# 泊発電所の再稼働に向けた取り組み状況をお知らせいたします

2019年5月  
北海道電力株式会社

(図a) F-1断層開削調査箇所のイメージ  
(現有の調査データ)

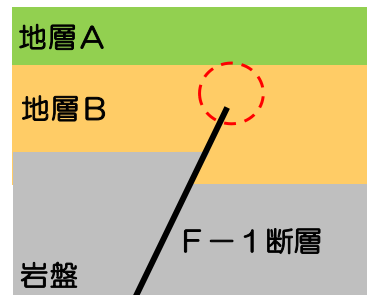
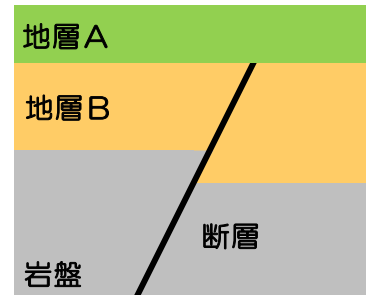
- F-1断層開削調査箇所\*3における現有の調査データでは、F-1断層の活動性を否定できない。

F-1断層開削調査箇所における現有の調査データ（図a）は、図bのように、断層の変位が地層Aの底面まで及んでいないことから、地層Aは上載地層法\*4における上載地層には使用できない。したがって、F-1断層の活動性を否定できない。

- F-1断層の活動性評価については、F-1断層開削調査箇所が発電所の造成に伴う改変により既に消失していることから、今後、近傍の原地形が残存している箇所において、新たに追加の調査を実施し、得られたデータに基づいて詳細な検討を行う。
- 今後、できるだけ早く検討結果を取りまとめ、F-1断層は活断層ではないことについて、審査会合などで説明していく。

F-1断層開削調査箇所近傍の原地形が残存している箇所において、新たに追加の調査を実施し、得られたデータに基づいて詳細な検討を行い、F-1断層は活断層ではないことを説明する。

活断層の仮定位置

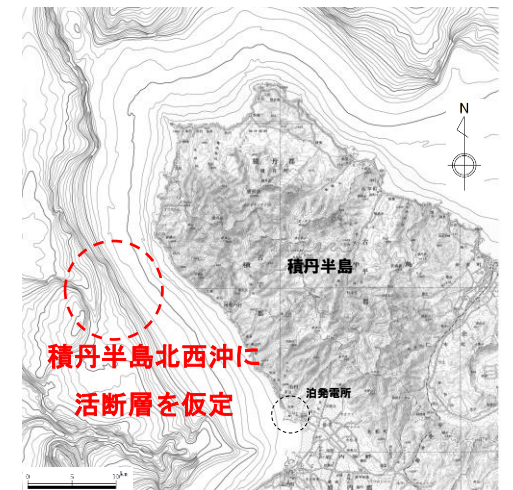
- 地震動評価における断層の方向などについて、より安全側の評価となるように検討すること。

- 仮定した活断層による地震動について、審査会合などで説明していく。

設計変更の概要（詳細は検討中）

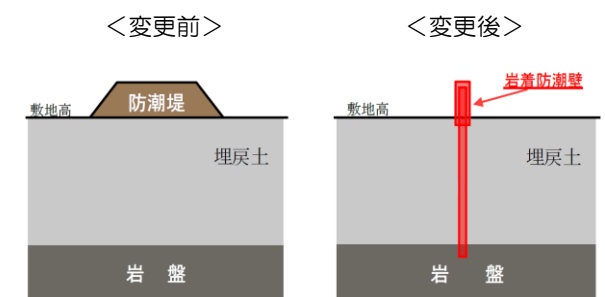
- 地震による地盤の液状化評価について、追加の地質調査結果の分析・評価、液状化による被害事例に関する文献整理などを実施し、説明する。
- 泊発電所の安全性をより一層高める観点から、岩着支持構造（堅固な岩盤の上に構造物を支持させる形式）による防潮壁に設計変更し、地震・津波に対する健全性の評価を説明する。

- 設計変更について検討を進め、変更した仕様による地震・津波に対する健全性の評価について、審査会合などで説明していく。

泊発電所防波堤配置図

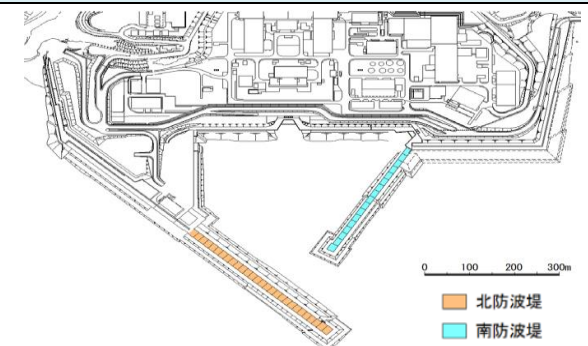
- 津波により防波堤が損傷した場合の発電所設備への影響について、説明する。

- 防波堤の移動や沈下に関する解析や水理模型実験の結果を用いて審査会合などで説明していく。
